株式会社矢野特殊自動車

リコールのご案内（R 4 8 3 9）

## 改善箇所説明図

リコール届出一覧表

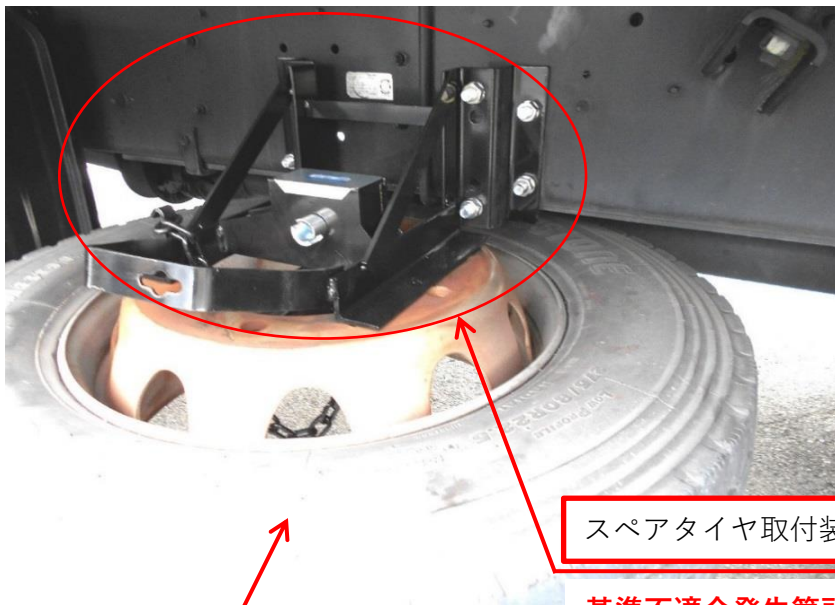
基準不適合発生箇所

冷蔵冷凍車のホイールベース間に取付けたスペアタイヤ取付装置において、強度設計が不適切なため、当該取付装置の強度が不足しているものがある。そのため、走行時の振動等により当該取付装置に亀裂が生じ、最悪の場合、破断してスペアタイヤ取付装置及びスペアタイヤが脱落し、他の交通の妨げとなるおそれがある。

対象車両のスペアタイヤ取付装置を点検し、亀裂があるものは暫定対策として現行品のスペアタイヤ取付装置に交換する。なお恒久対策が決定次第、速やかに恒久対策を実施する。

改善実施済車両には、荷箱前面右下部の製造銘板付近に対策済みNo.4839 のステッカーを貼付する。
